# サービス 通信

富士重工業株式会社

NO. FAS-043

1. 標 題 冷氣取入口の改善
2. 適用機体 FA-200の機体で製造番号 1~101号機及び航技研機
3. 適用度 要望事項
4. 目 的 スクープを取り付け、風防上面に4ヶの吹出口を設けて冷氣導入方式とする。
5. 指 示 スクープを取り付け、風防上面に4ヶの吹出口を設ける。
6. 実施時期 任 意
7. 承 認 航空局承認
8. 所要部品 この作業を行うには下記の部品が必要である。

図-1

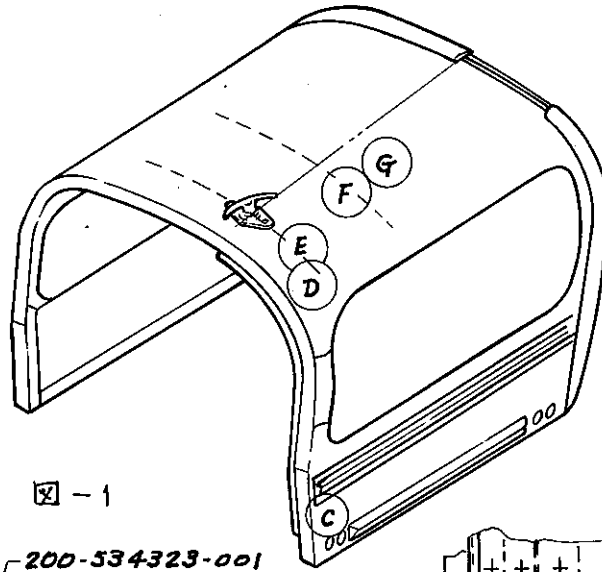
1. 機体からサービスマニュアル項目7-4-11に依り可動風防組立を取りはずす。
2. 前方ゴムシール及びストッパーを取りはずす。
3. スクリュー20ヶ, 鉄8ヶを取り天井カバー(200-534105-003, -005)を取りはずす。
4. スクリュー14ヶを取り前方左右カバー(200-534105-007, -008)を取りはずす。
5. 左右内張り組立(200-534100-029, -030)を取りはずす。
6. 天井部防音防熱材(200-534102-53, -055, -057)を取りはずす。
7. 風防ロック機構-ケーブル組立(200-420125-013, -017)を次の手順に依り取りはずす。(図-10参照)
  - (1) 内側ハンドル①をスクリュー1ヶをゆるめ取りはずす。
  - (2) 内側カバー②をスクリュー6ヶをゆるめ取りはずす。
  - (3) 外側ハンドリ⑩をスクリュー2ヶをゆるめ上方に引出す(中間迄)
  - (4) リンク組立③及び⑨を下方にずらす。
  - (5) ケーブル組立⑧とリンク⑨をピン④を取りはずし分離する。
  - (6) バレル⑥の安全線を切り, ピン⑦とケーブル組立を分離する。
  - (7) クランプ⑤3ヶ所を取りはずす。
8. 前項4のカバー裏面, フレーム外板を天井中央部左右鉄5本位を残し鉄を切り取り, 取りはずす。
9. 空気取り入れドア組立(200-420211-003)を(ヒンジも同時に)取りつけている鉄4本を切り取りはずす。
10. 図-1, ㊸部個所を図-8の要領で改修する。
  - (1) 旧ダブラーを取り付けている鉄を切りダブラーを取りはずす。
  - (2) 新しいダブラー(200-420211-021, -022)を前項と同一個所に取り付ける。
  - (3) 開口部を塞ぎ板(200-420211-023)で塞ぐ。
  - (4) ドアスライド, ブラケット(200-420211-017, -018)を図-9の要領で切断する。
11. 図-1, ㊸部個所外板を図-3に依り開口する。

12. 図-1, ㉔部個所にガイド (200-534320-003, -004) 及びスクープ組立 (200-534323-001) を図-2及び図-7の要領に依り取り付け。
13. 図-1, ㉕及び㉖部個所補強材を図-5及び図-4に依り開口する。又図-4に依り開口された図示位置にダブル (200-420005-063, -064) を取り付け。図-5に示されたダブル (200-420005-081, -082) を打鉄15ヶ所を切り除去する。

14. 図-1, ㉗部個所にブラケット組立 (200-534321-003, -004) とガイド (200-534320-005, -006) を図-6の要領にて取り付け。
15. 図-1, ㉘部個所にブラケット組立 (200-534322-003, -004) を図-6の要領にて取り付け。
16. 前項7で取りはずされたロック機構ケーブル組立を前項14のブラケットを通し取りはずしの逆手順に依り取り付ける。

図-6 冷気取入口取付要領 (本図は室内より右向きを示す)

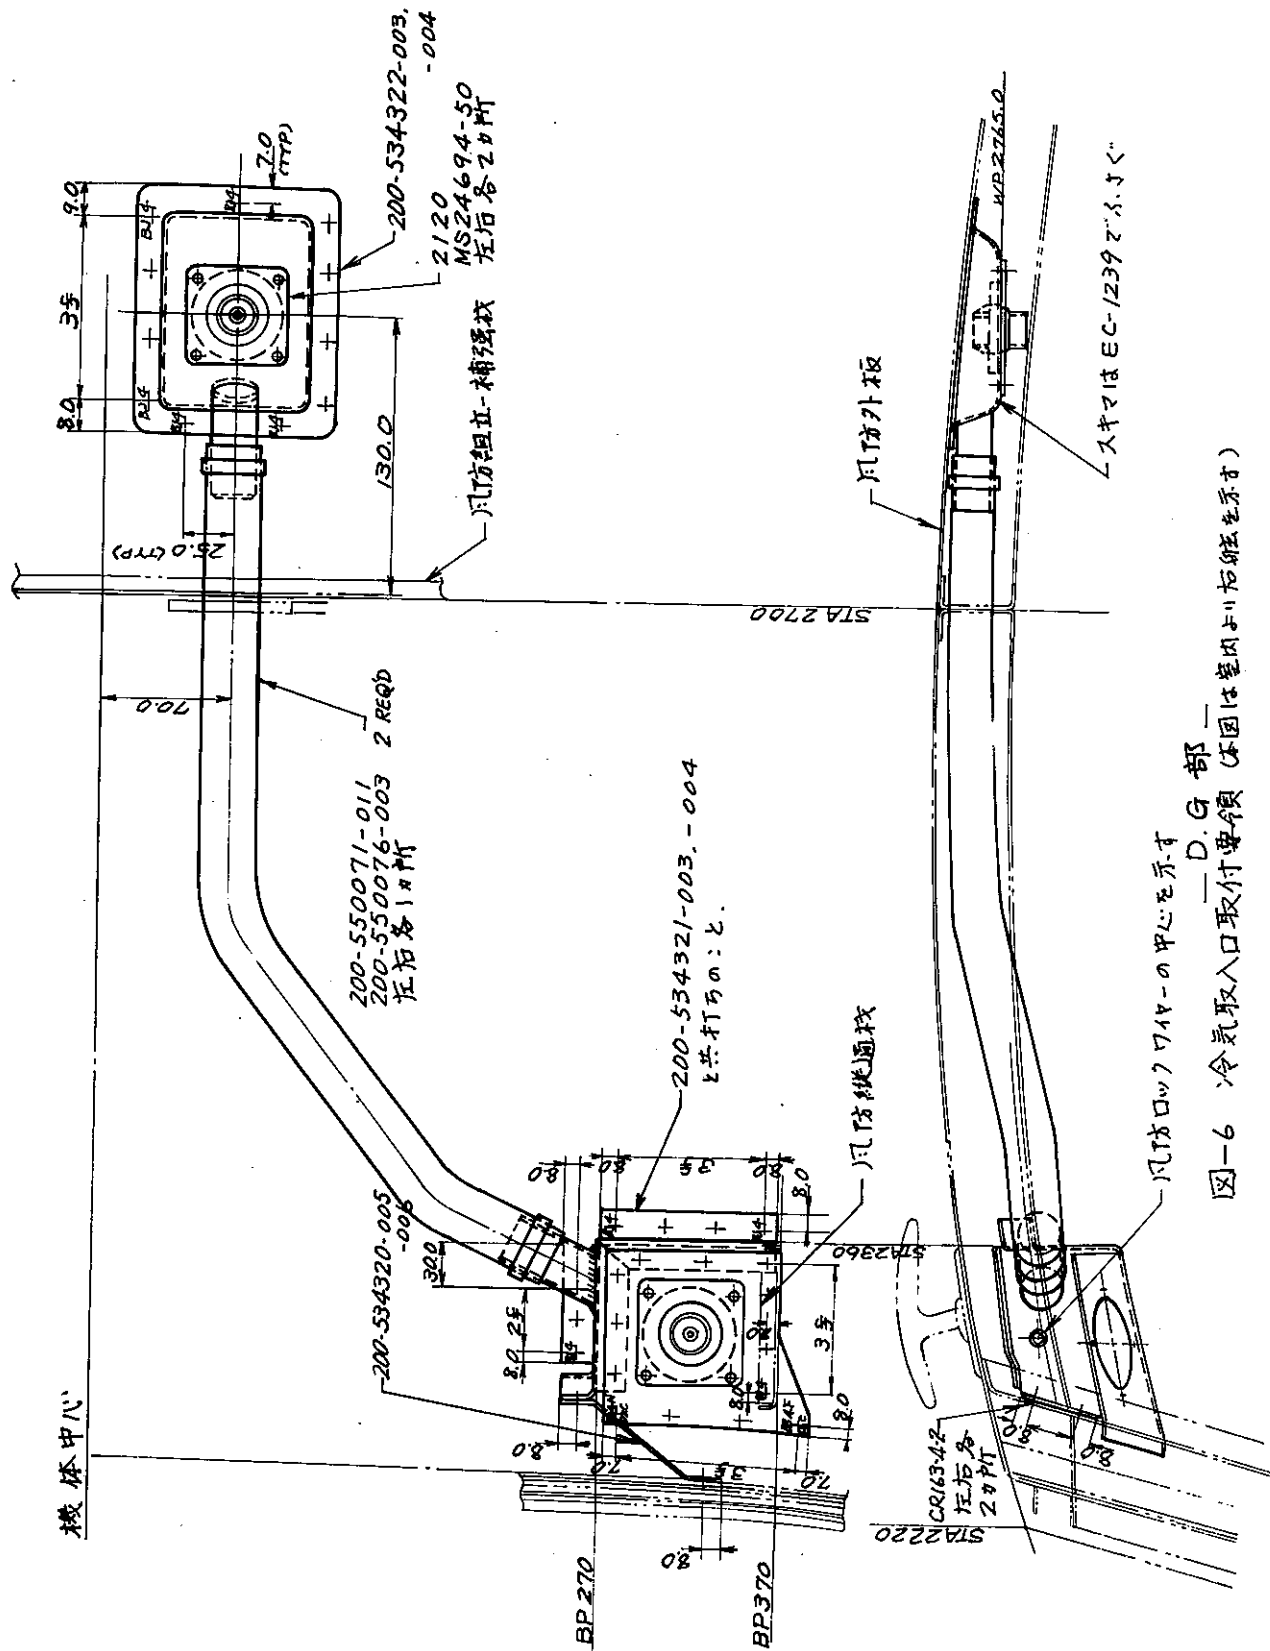
20. ダクト (200-550071-011) 2ヶをクランプ (200-550076-003) 4ヶでブラケット組立に図-6の要領で取り付ける。
21. 天井部カバー (200-534105-003, -005) を図-13の要領で切欠き及びシールゴム (F-0486-00138) 4ヶを追加し, 取りはずしの逆手順で取り付ける。

図-11 左右内張り取付要領

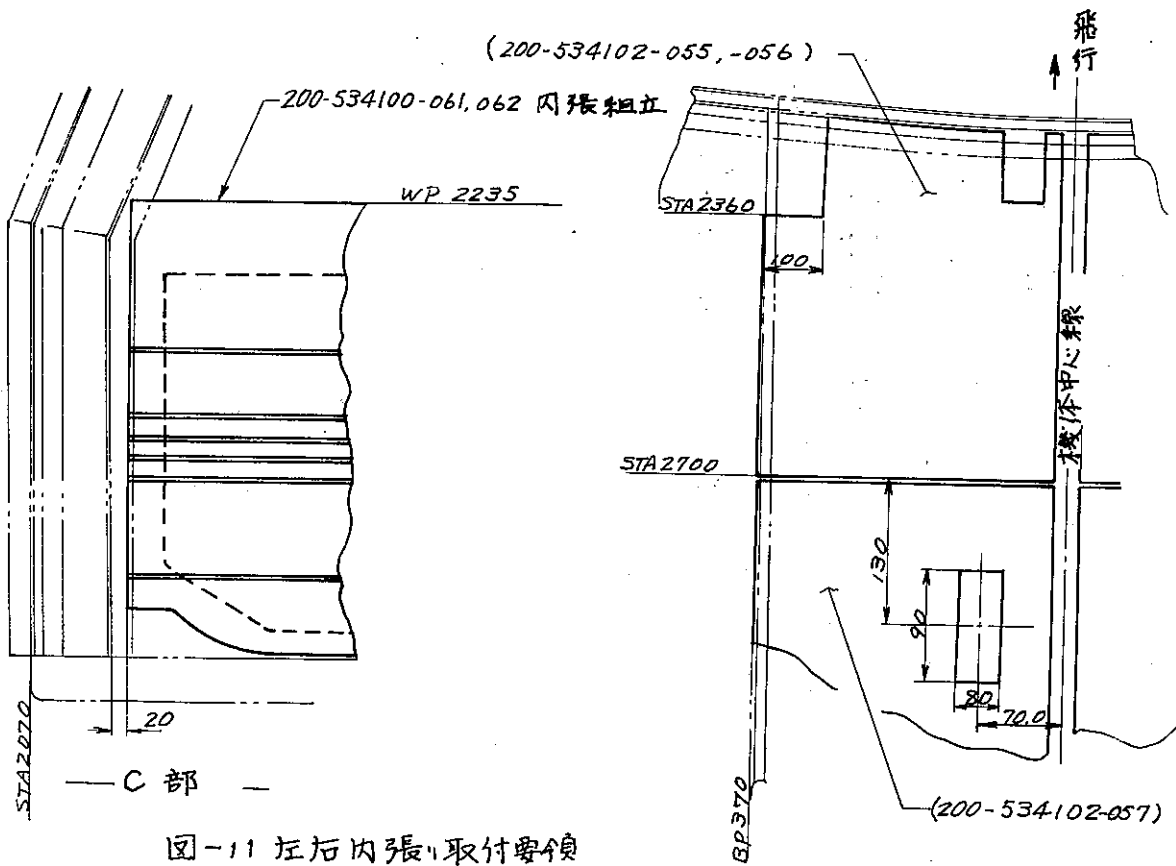
17. エアバルブ組立 (2215) 4ヶを前項14及び15のブラケット組立にスクリー (MS24694-50) 16ヶで取り付ける。
18. 前項8のフレーム外板を取り付ける。
19. 新しい天井部防音, 防熱材 (200-534102-053, -055, -057) を図-12の要領で切欠き追加し, セメダイン #540で接着する。

22. 前方左右カバー (200-534105-007, -008) を取りはずしの逆手順にて取り付ける。
23. 新しい前方シールゴム, ストツパーを取り付ける。
24. 改修部のタッチアップを実施する。
25. 改修された左右内張り組立 (200-534100-061, -062) をセメダイン #508で接着する。(図-11参照)
